ACCESSO SUD ALLA GALLERIA DI BASE DEL BRENNERO
QUADRUPPLICAMENTO DELLA LINEA FORTEZZA - VERONA

LOTTO 3A: CIRCONVALLAZIONE DI TRENTO

ID 7667 - INTEGRAZIONI ALLE RICHIESTE DELLA COMMISSIONE
TECNICA PNRR-PNIEC

NOTA CTVA.REGISTRO UFFICIALE.U.0001157.01-03-2022

Figura 1 – Sistema proposto dopo il riassetto

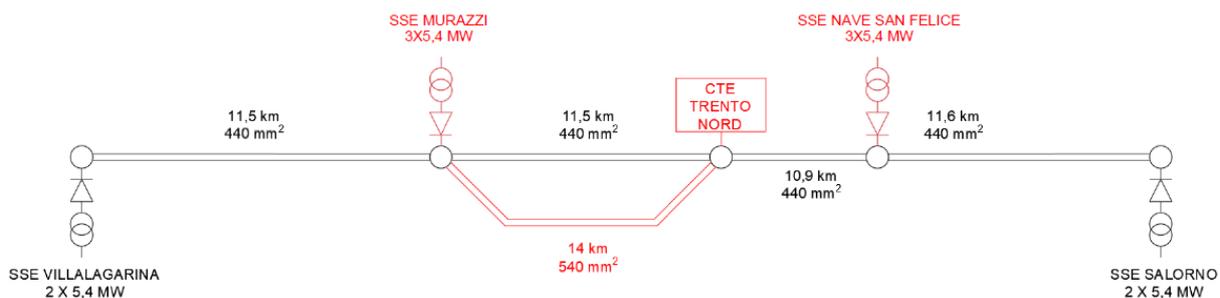
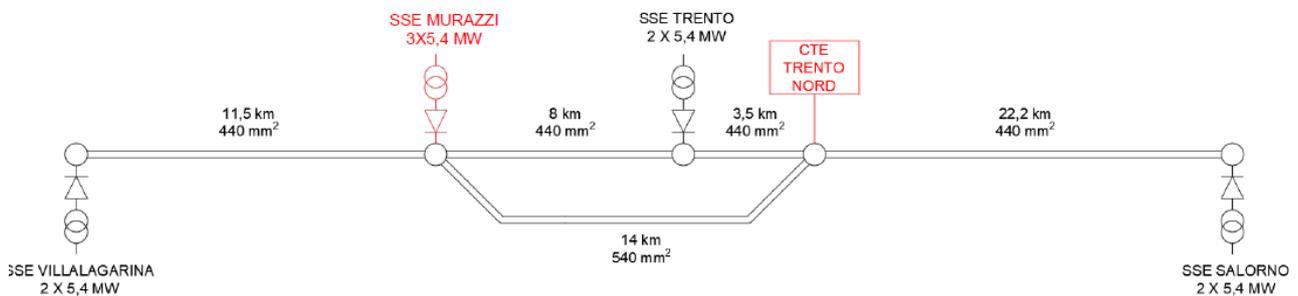
1.1b si richiede, inoltre, l'indicazione se il Proponente prevede di predisporre un piano di alimentazione per razionalizzare le sottostazioni in essere con quelle future.

1.1b - Nella documentazione di progetto consegnata, ed in particolare nella relazione IB0Q3AR18SDTE0000001A, è già indicata una proposta di ottimizzazione dell'architettura degli impianti di sottostazione elettrica, in un ambito più ampio del progetto della circonvallazione di Trento, ma relativo anche ai progetti dell'elettrificazione della linea Trento – Bassano del Grappa e interrimento stazione di Trento. In particolare, lo studio evidenzia che la realizzazione di un nuovo impianto presso la località di Nave San Felice sostitutivo della SSE di Trento permette una distribuzione ottimizzata delle Sottostazioni Elettriche e quindi un miglioramento dei profili delle tensioni al pantografo e delle potenze erogate. Questa modifica inoltre permette anche un migliore comportamento del sistema e delle potenzialità di esercizio in caso di degrado (in particolare fuori servizio di un impianto di SSE).

Complessivamente il sistema proposto dopo il riassetto è evidenziato nella seguente figura, dove la SSE di Trento non compare in quanto sostituita dagli altri due nuovi impianti di Murazzi e Nave San Felice:

Poiché l'intervento riguarda una generale razionalizzazione degli impianti nell'asse Verona-Brennero nella tratta Villa Lagarina e Salorno, e quindi in un ambito più ampio della parte oggetto di intervento, tenendo conto inoltre di altri progetti che insistono sul territorio (elettrificazione linea Trento – Bassano del Grappa, interrimento stazione di Trento), questa ottimizzazione non è inclusa nel progetto della Circonvallazione di Trento, ma demandata ad altro intervento specifico.

Il progetto della circonvallazione di Trento vede quindi una attivazione nell'assetto rappresentato nella seguente figura, necessario e sufficiente a garantire una corretta alimentazione dei nuovi impianti, con il futuro modello di traffico e nel rispetto della Normativa vigente.

Il passaggio dal sistema di cui alla figura 2 a quello di cui alla figura 1, tra l'altro, può avvenire in maniera temporale completamente disgiunta dai progetti in corso, senza false spese e diseconomie di scala (a parte un intervento di ridotto onere necessario in SSE di Trento per l'elettrificazione della linea Trento – Bassano del Grappa).

Figura 3 - Scenario 1 : Ubicazione ricettori

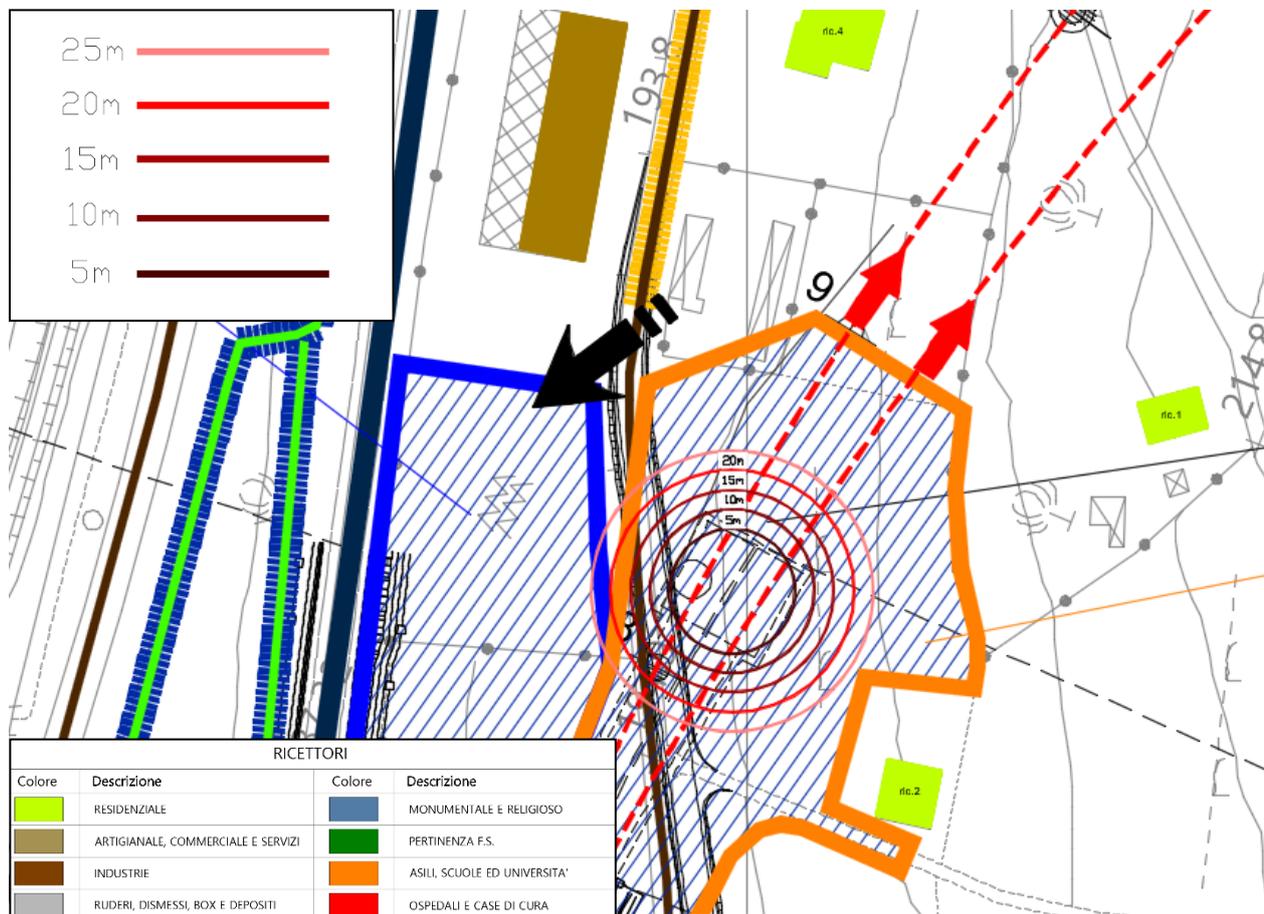
7.5.a stimare i livelli vibrazionali prodotti dalle attività di cantiere (cantieri operativi, fronte avanzamento lavori) nelle fasi più critiche per tipologia di lavorazioni, considerando tutte le sorgenti/macchinari/impianti previsti nel cantiere. I livelli vibrazionali prodotti dalle attività di realizzazione dell'opera di progetto dovranno essere stimati sui ricettori più prossimi alle aree di cantiere, secondo i parametri previsti dalla norma UNI 9614:2017, evidenziando potenziali situazioni di criticità.

Partendo dal primo scenario, con il supporto dell'immagine di seguito, si osserva che non vi sono ricettori nelle immediate vicinanze delle lavorazioni principali e verosimilmente più impattanti ovvero all'imbocco della galleria naturale laddove saranno operative la TBM e la macchina per pali, pertanto non si rilevano criticità relative all'immissione delle vibrazioni in corrispondenza dei ricettori residenziali limitrofi al cantiere.
